# ①改善箇所説明図

基準不適合発生箇所 フロントスピンドル

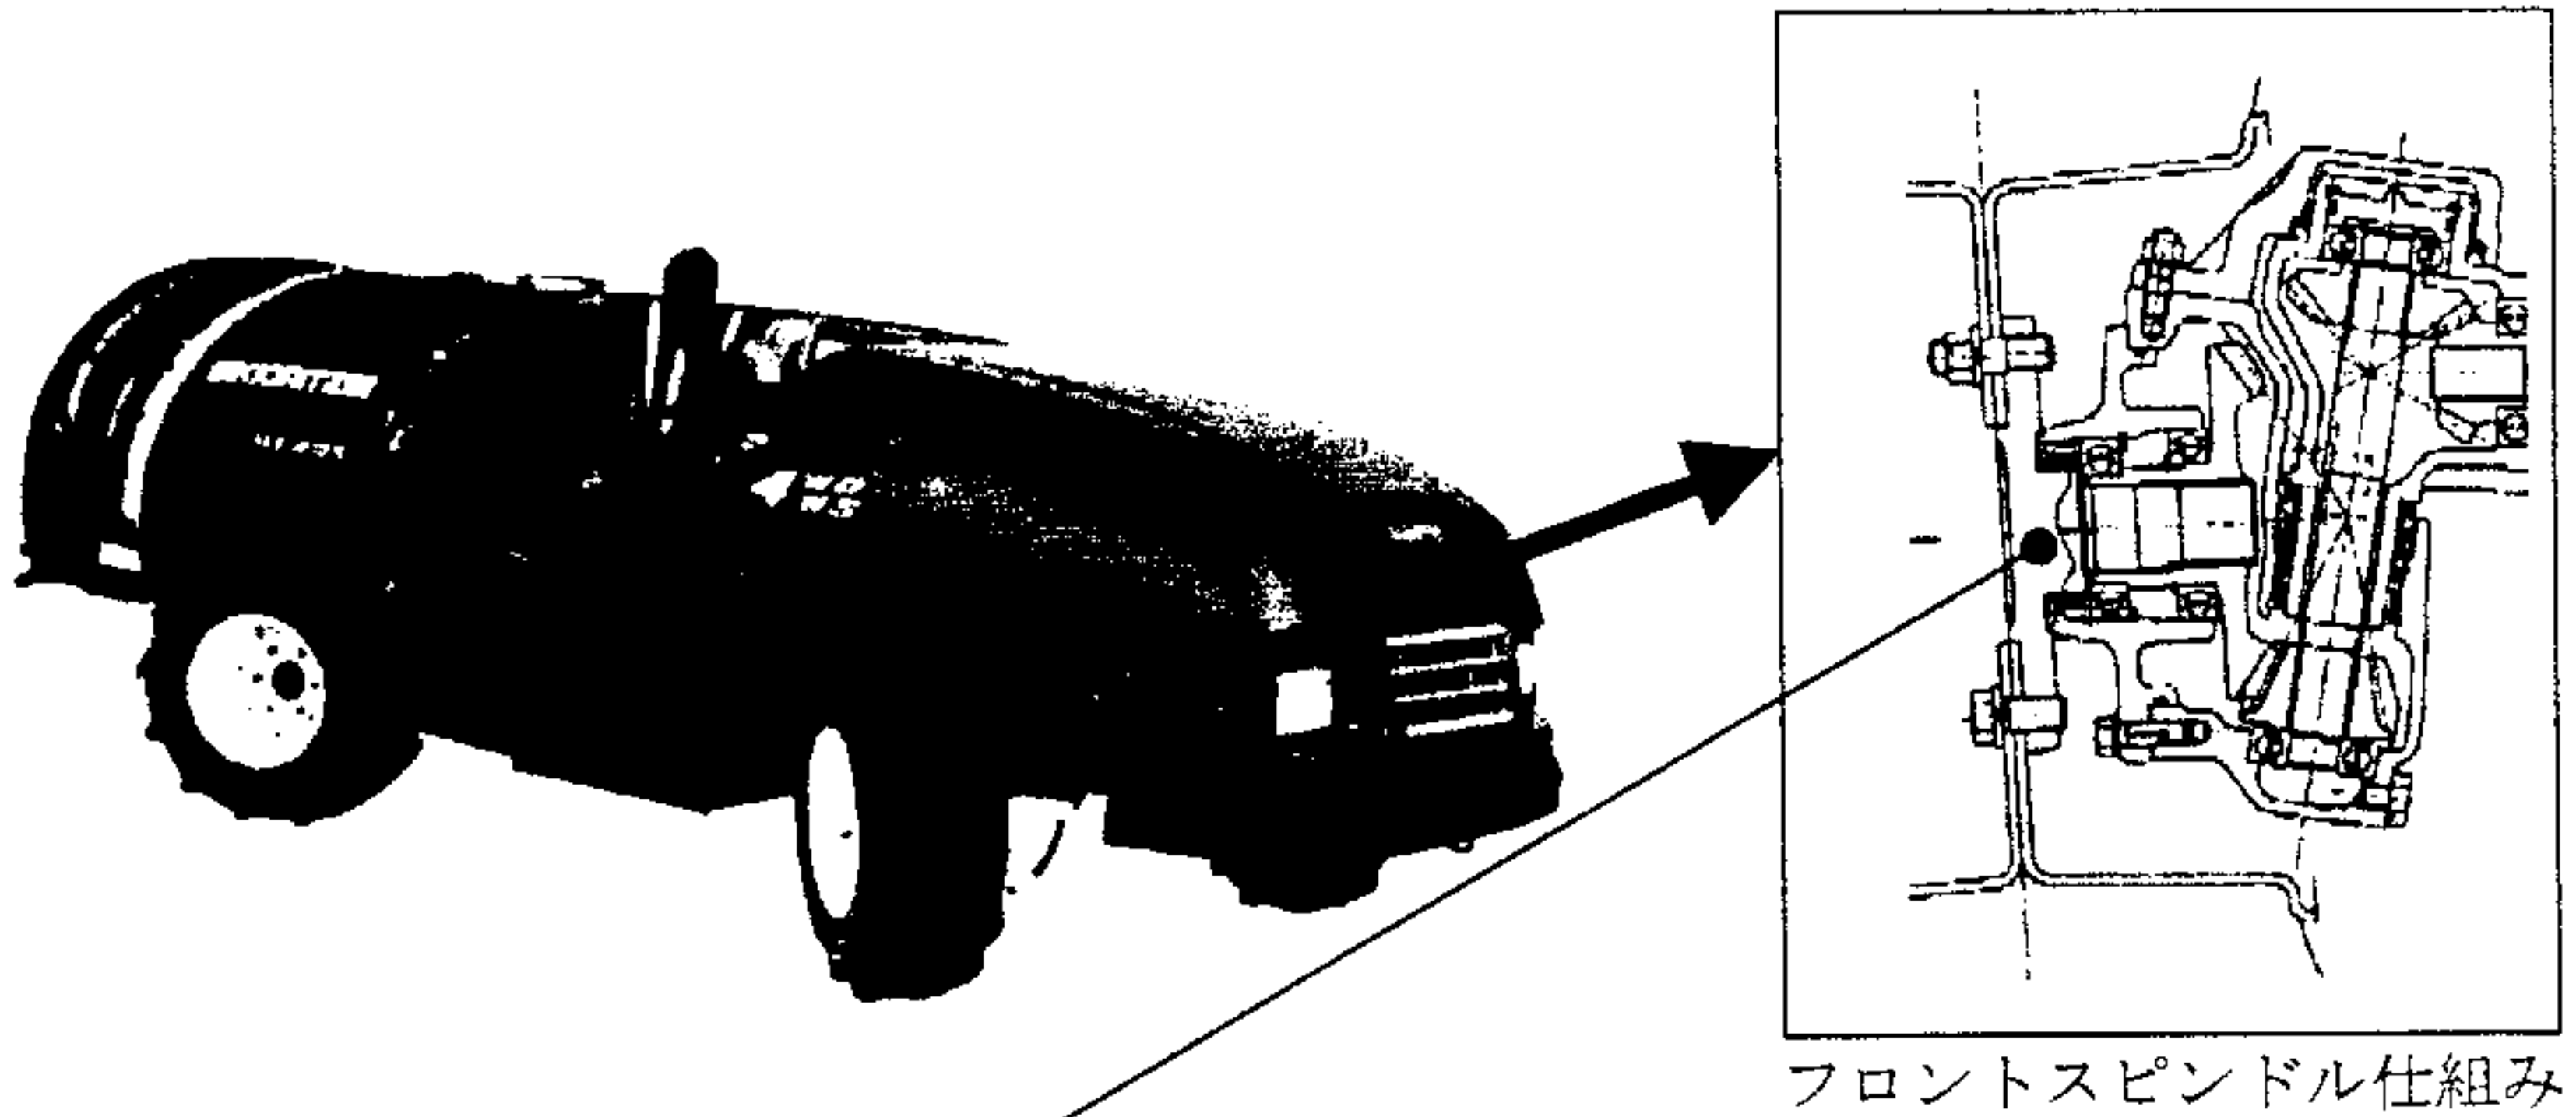
フロントスピンドルの強度が不足しているため、段差を通過する走行等を繰り返し行くと当該スピンドルが折損するものがある。そのため、前輪が外れ走行不能となるおそれがある。

全車両、スピンドルを対策品と交換する。

| 改善前                   | 改善後                  |
|-----------------------|----------------------|
| <p>改善前焼入れ長<br/>60</p> | <p>改善後焼入れ長<br/>2</p> |

識別：フロントスピンドルのハブ部の外周に白ペイントを塗付する。
